**Avis de la Mission régionale d'autorité environnementale
de la région Nouvelle-Aquitaine
sur un projet de centrale photovoltaïque au sol sur la commune
d'Uchacq-et-Parentis (40)**

n°MRAe 2020APNA46

dossier P-2020-n°9509

Localisation du projet : Commune d'Uchacq-et-Parentis(40)
Maître(s) d'ouvrage(s) : Reden Solar
Avis émis à la demande de l'Autorité décisionnaire : Préfète des landes
En date du : 10 février 2020
Dans le cadre de la procédure d'autorisation : défrichement et permis de construire
L'Agence régionale de santé et le Préfet de département au titre de ses attributions dans le domaine de l'environnement ayant été consultés.

Cartographie des zones humides (extrait de la note complémentaire page 28)

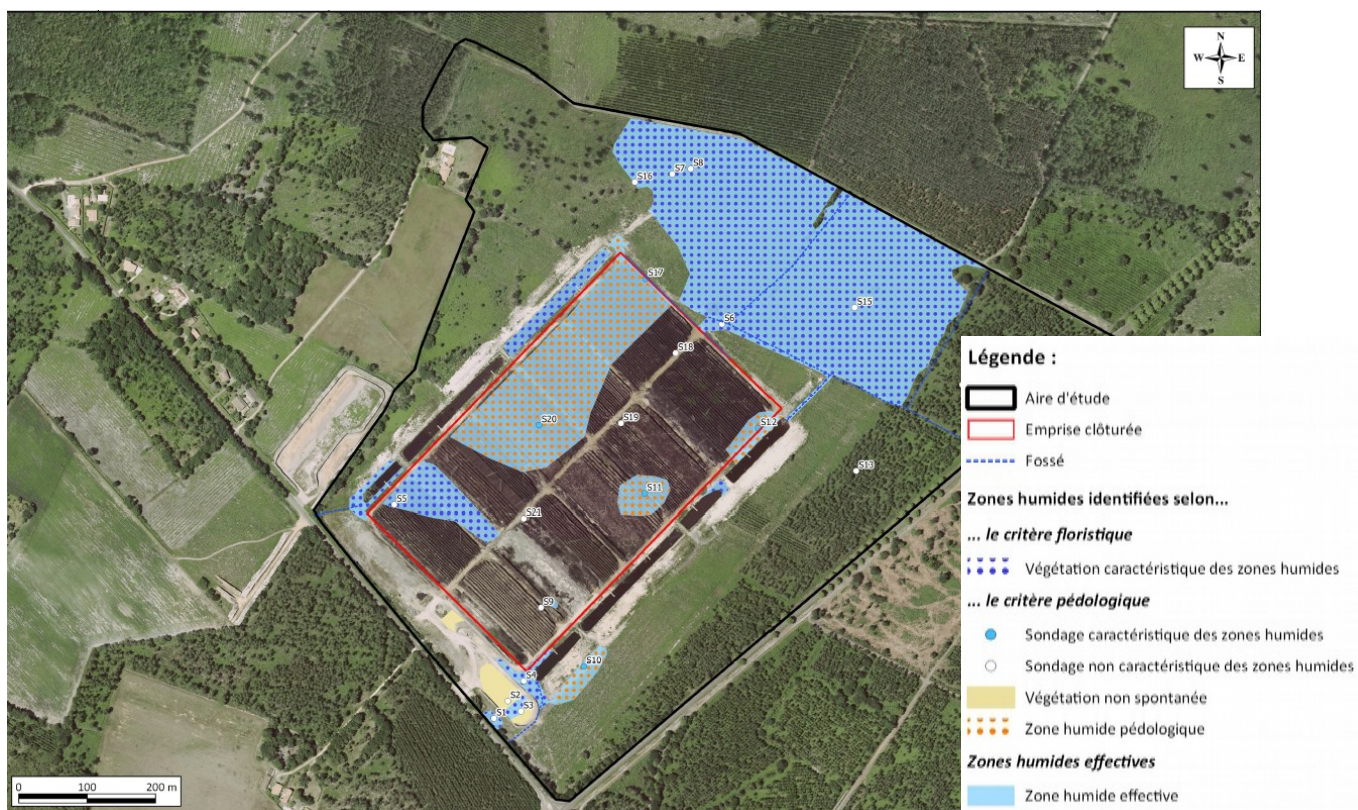
Les zones humides ont fait l'objet d'une expertise complémentaire en décembre 2019 sur la base des critères alternatifs pour tenir compte de l'actualisation de la méthodologie de caractérisation des zones humides. Elles représentent une surface totale de 17,9 ha dont 5,2 au sein de l'emprise clôturée et 1,2 au sein de la zone de débroussaillage.

S'agissant des zones humides, 6,1 hectares seront altérées en phase chantier et 65 m² seront détruites avec l'implantation des bâtiments au sein de l'emprise clôturée. Le porteur de projet prévoit une compensation « de 97,5 m² minimum » qui apparaît insuffisante en surface. De plus, le dossier n'apporte aucun autre détail sur cette compensation, considérant que les mesures de compensation des zones humides seront étudiées ultérieurement au stade du dossier de déclaration au titre de la loi sur l'eau et les milieux aquatiques.
